改善箇所説明図①

改善箇所説明図②

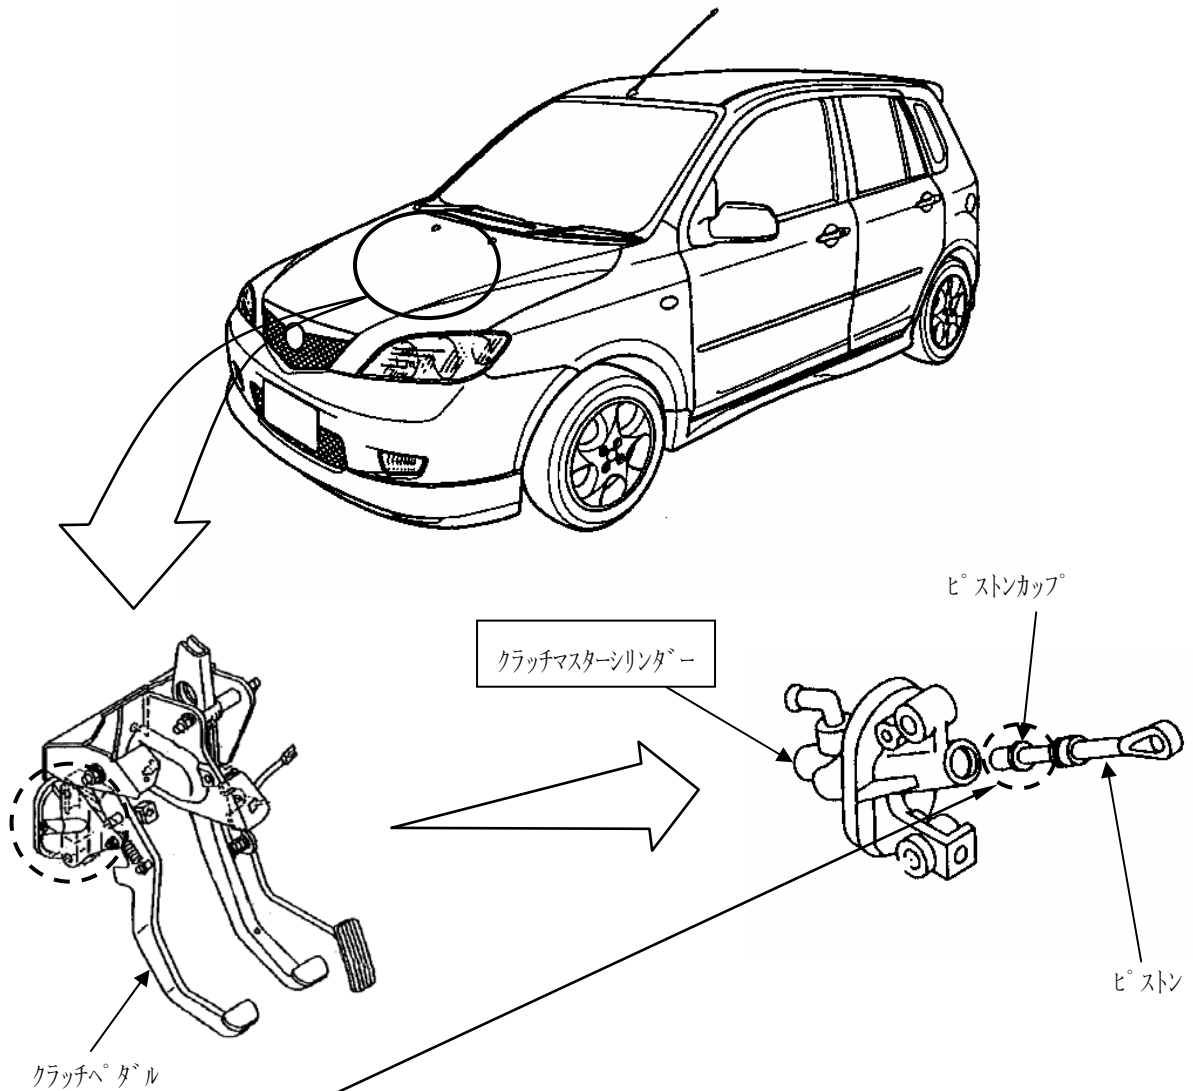
基準不適合発生箇所

クラッチマスターシリンダー内のピストンカップの材質が不適切なため、当該ピストンカップが早期に摩耗することがある。そのため、そのまま使用を続けると、シール不良となり、クラッチの液圧が低下するものがあり、最悪の場合、クラッチが切れなくなり走行不能となるおそれがある。

改善の内容

全車両、クラッチマスターシリンダーを対策品と交換する。

識別：クラッチペダルの側面に黄色ペイントを塗布する。

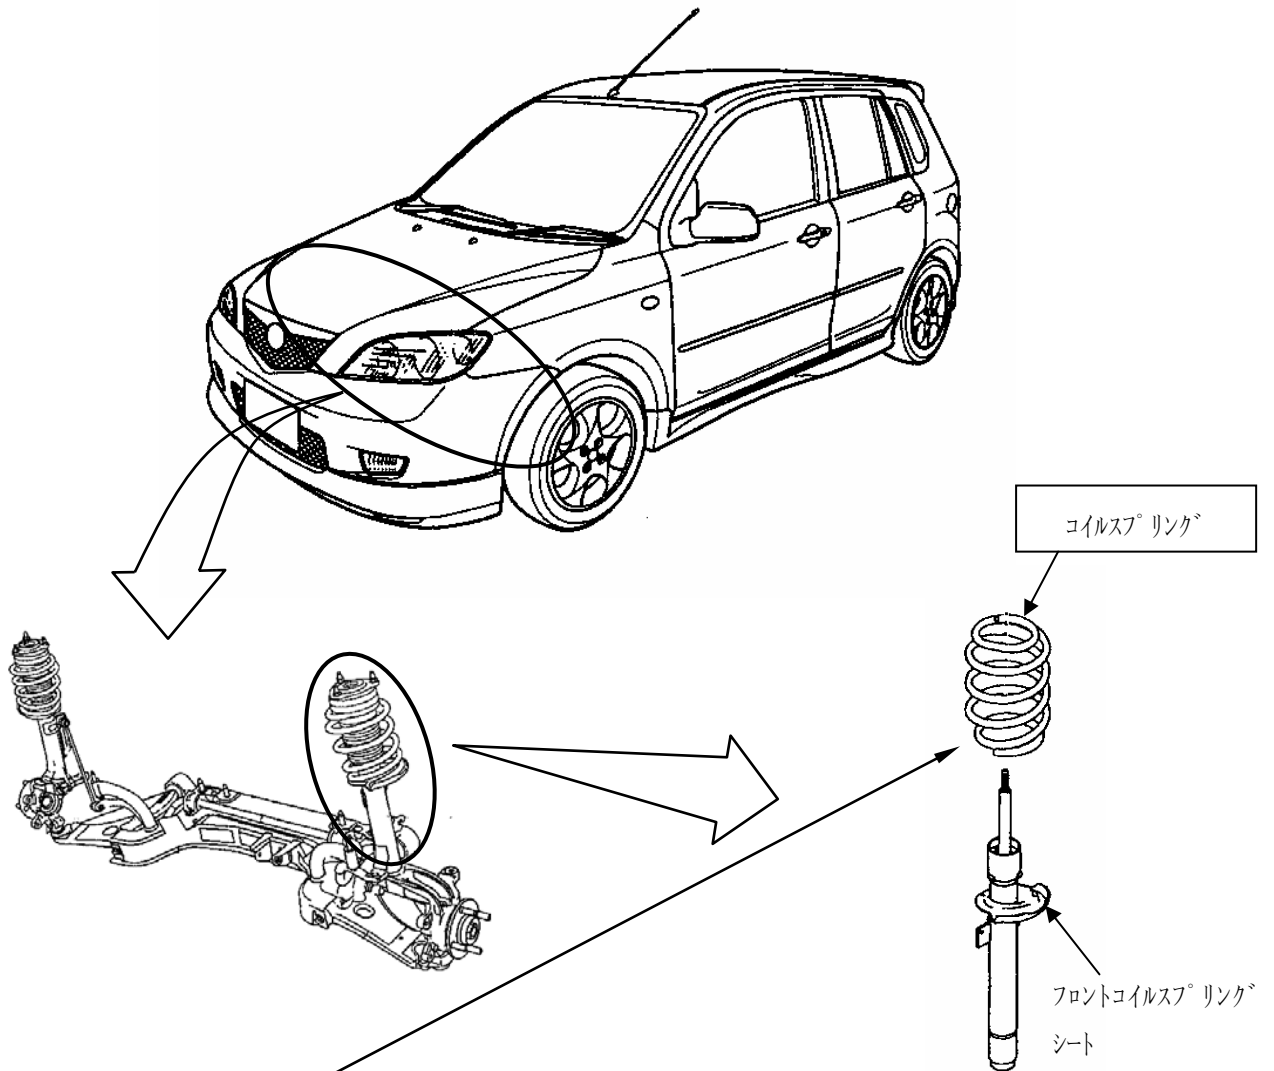
基準不適合発生箇所

緩衝装置において、フロントコイルスプリングシートとコイルスプリングの組合せが不適切なため、コイルスプリングが当該シートと干渉するものがある。そのため、そのまま使用を続けると、当該スプリングの塗装が剥がれて錆が発生し、折損することがあり、最悪の場合、折損したスプリングとタイヤが干渉し、タイヤが損傷して、走行不能に至るおそれがある。

改善の内容

全車両、コイルスプリングを対策品と交換するとともに当該スプリングの防錆プレート（亜鉛製プレート）を当該スプリングとフロントコイルスプリングシートの上に装着する。

識別：左フロントサスペンションのタワーバー上側に黄色ペイントを塗布す
